[改善箇所説明図]

不具合発生箇所

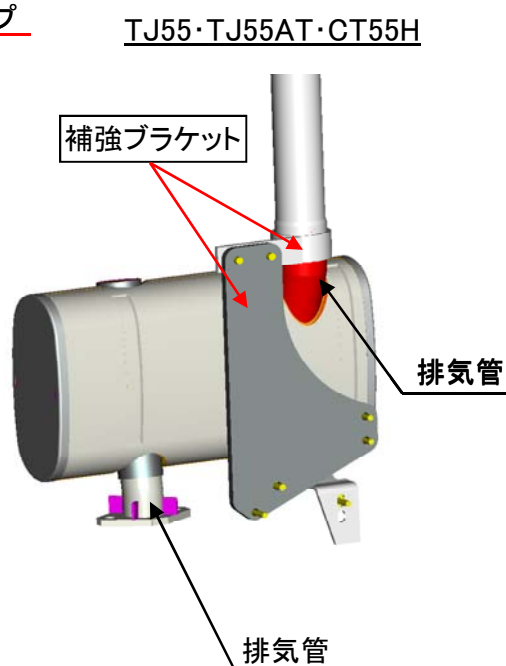
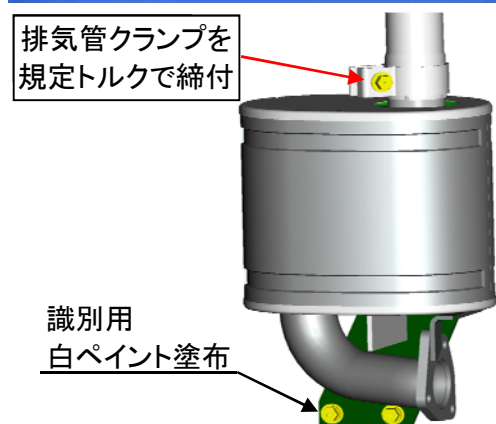
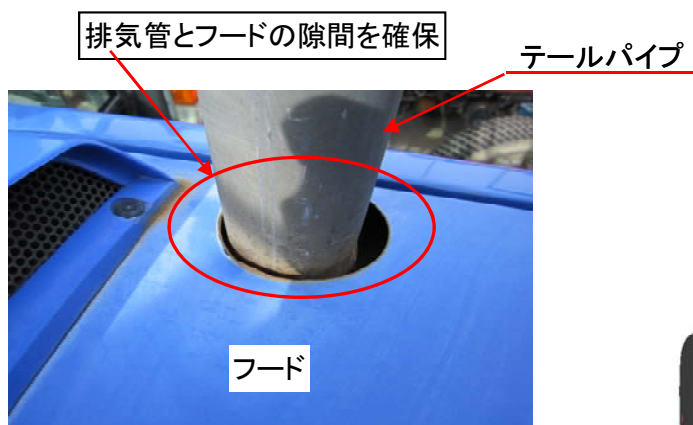
農耕トラクタの騒音防止装置において、排気管の強度が不足しているもの、排気管とフードが干渉しているもの、又は排気管クランプの締付力が不足しているものがある。そのため、そのままの状態で使用を続けると、排気管に亀裂

全車両、排気管とフードの隙間を確保し、排気管クランプを規定トルクで締付けるとともに、一部の車両（TJ55、TJ55AT、CT55H）については排気管に補強ブラケットを取付ける。

マフラー取付ボルト頭部に白ペイントを塗布する。
